**Avis délibéré de la Mission Régionale
d'Autorité environnementale de La Réunion
sur le projet d'écologies « La Canopée des Laves »
sur le territoire de la commune Sainte-Rose
(secteur de l'Anse des Cascades)**

n°MRAe 2024APREU4

*Plan de gestion des eaux pluviales
(extrait de l'étude d'impact – cf. page 32)*

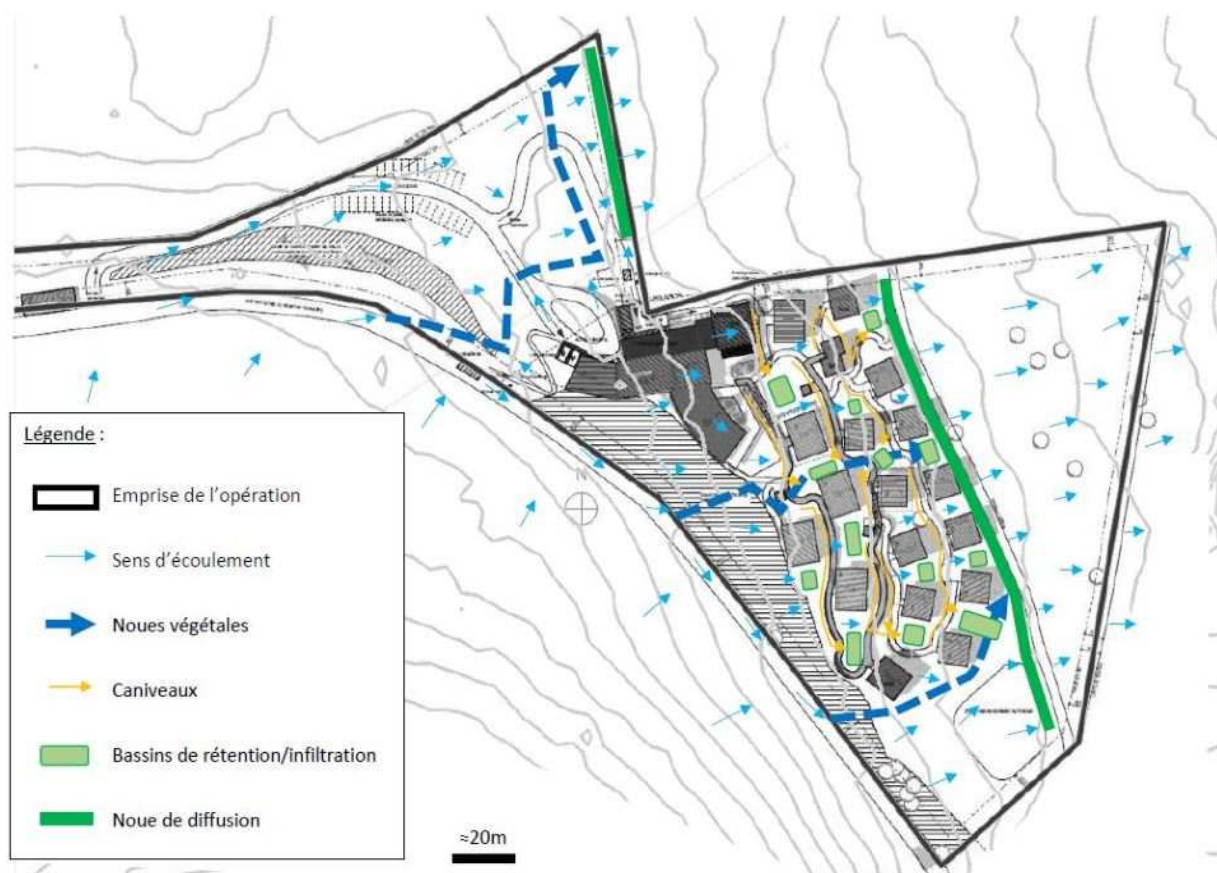
➤ **Sachant que les risques naturels sont prégnants sur le territoire communal, l'Ae recommande au pétitionnaire de :**

- **justifier la maîtrise des risques d'inondation pour une pluie exceptionnelle de type centennale, tant au niveau de l'emprise du projet (bâtiments et aménagements associés dont le dispositif de gestion autonome des eaux usées) que sur les secteurs avoisinants en aval à haute valeur environnementale ;**
- **définir les éventuelles mesures complémentaires de prévention et de gestion adaptées, qui pourraient s'avérer nécessaires ou souhaitables.**
